**RECUEIL DES AVIS ISSUS DE LA CONSULTATION  
AUPRÈS DES MINISTÈRES ET ORGANISMES**

**Objet : Projet d'installation d'une turbine-alternateur de 18 MW à l'usine de  
Windsor par Domtar inc.  
Addenda n° 2 - Réponses aux questions et commentaires du MDDELCC  
(Dossier 3211-12-232)**

Questions et commentaires concernant l'étude d'impact sur  
l'environnement de l'installation d'une turbine-alternateur de 18 MW  
à l'usine de Windsor de Domtar inc.

Figure 1 - (Figure tirée de l'étude d'impact). Les variations importantes de Laeq, 5s rendent les valeurs de Laeq, 1h non représentatives. Les valeurs Laf95 sont plus représentatives.

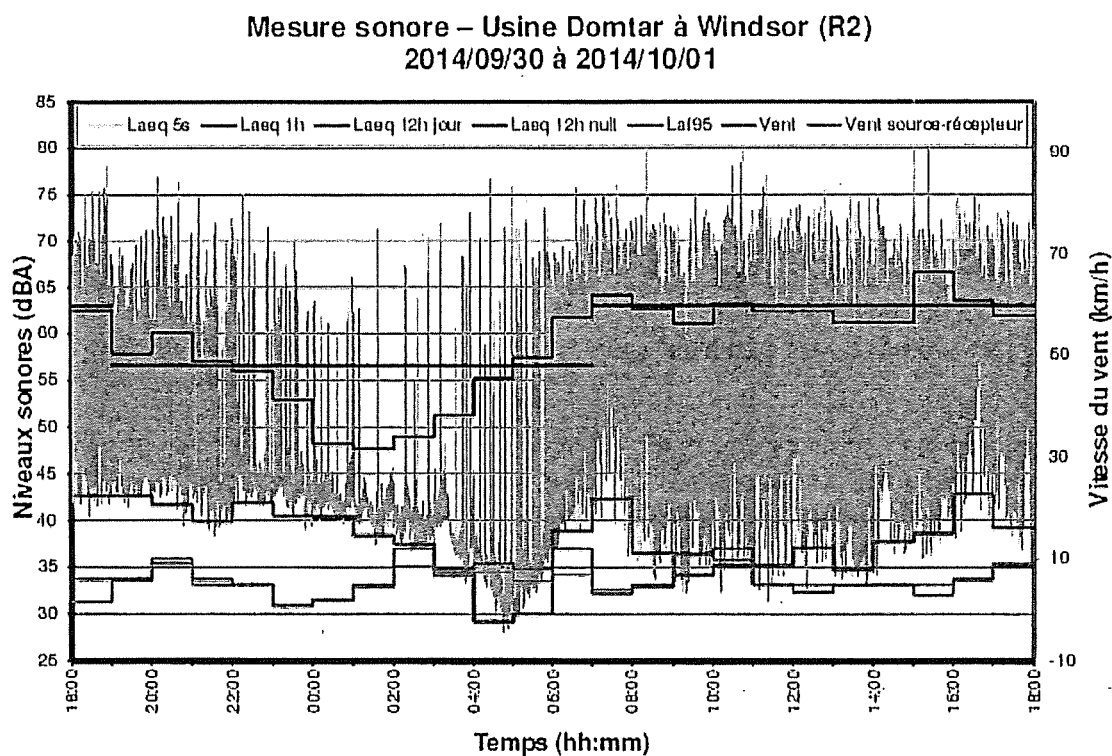
Le climat sonore actuel (initial) est majoritairement attribuable aux activités de l'usine actuelle ainsi qu'à l'achalandage routier. La difficulté principale de la caractérisation du climat sonore initial réside à différencier la contribution de ces deux sources. En ce sens, les valeurs Laeq,1h affichées sur tous les graphiques des mesures environnementales, présentés à l'annexe B de l'étude, semblent tous contaminées par le bruit de l'achalandage routier (voir figure 1). Ceci se présente sous forme de grandes incursions allant de 30 à 80 dBA sur les mesures de Laeq,5s. Par contre, nous considérons que les indices Laf95 caractérisent le climat sonore entre le passage des voitures ce qui correspond, en étant conservateur, au bruit attribuable à l'usine actuelle. Les valeurs de Laf95 obtenues de nuit en chaque point de mesure sont illustrées à la figure 2.

**Figure 2 - Valeurs des indices Laf95 à tous les points de mesures.**

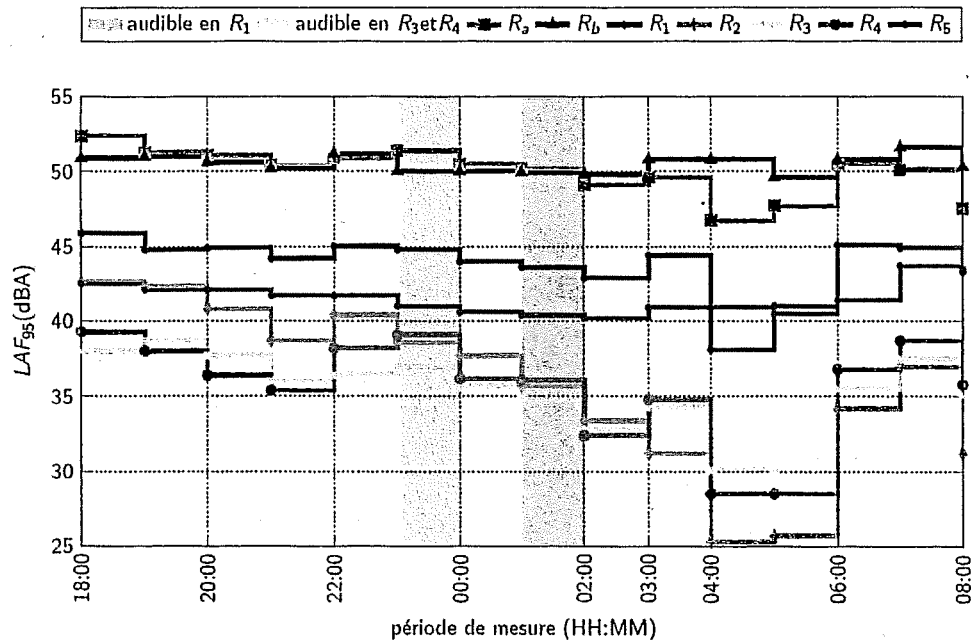
À partir des valeurs de Laf95, et du fait qu'il est mentionné dans l'étude que les mesures aient été prises durant les périodes où les activités sur le site de l'usine de Windsor de Domtar inc. dominaient le climat sonore, nous pouvons établir la valeur de bruit initial aux différents points. Ces valeurs sont affichées au tableau 1 et sont légèrement plus basses que les valeurs obtenues par le consultant et affichées au tableau 4-1 de l'étude.

**Figure 3 - Les points récepteurs Rb et R5 subissent une influence différente des autres points récepteurs. La zone pointillée indique la limite de 40 dBA associée à l'ajout des équipements du nouveau projet sans considération des sources existantes.**

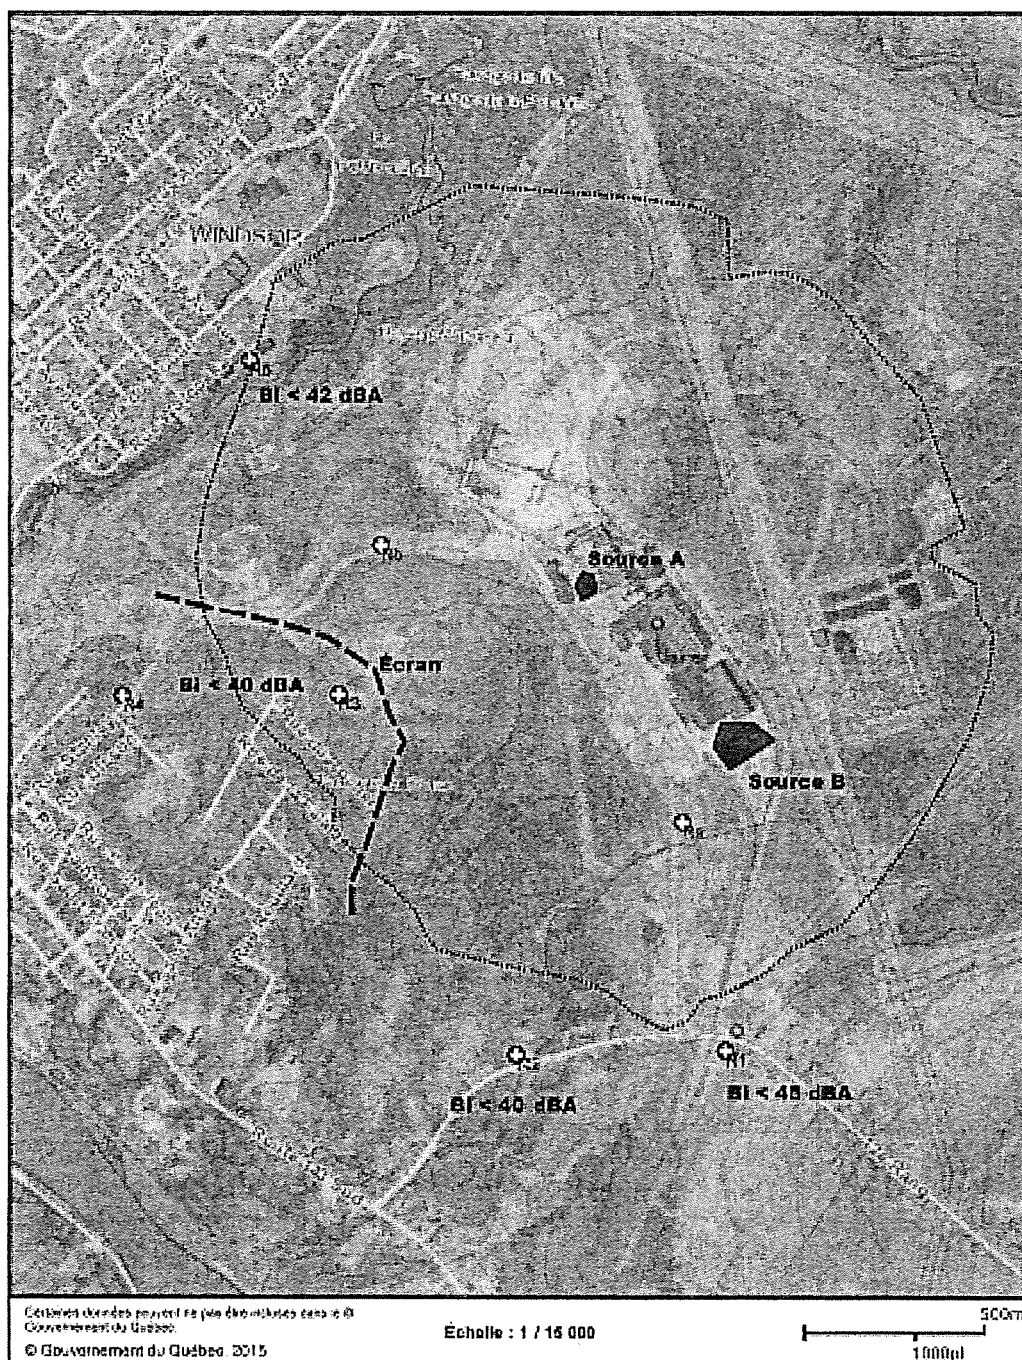
Notons que les résultats de la simulation ne considèrent seulement que les futurs équipements associés au nouveau projet. Le résultat principal est présenté sous la forme d'une courbe isophone de 40 dbA illustrée à la figure 3.
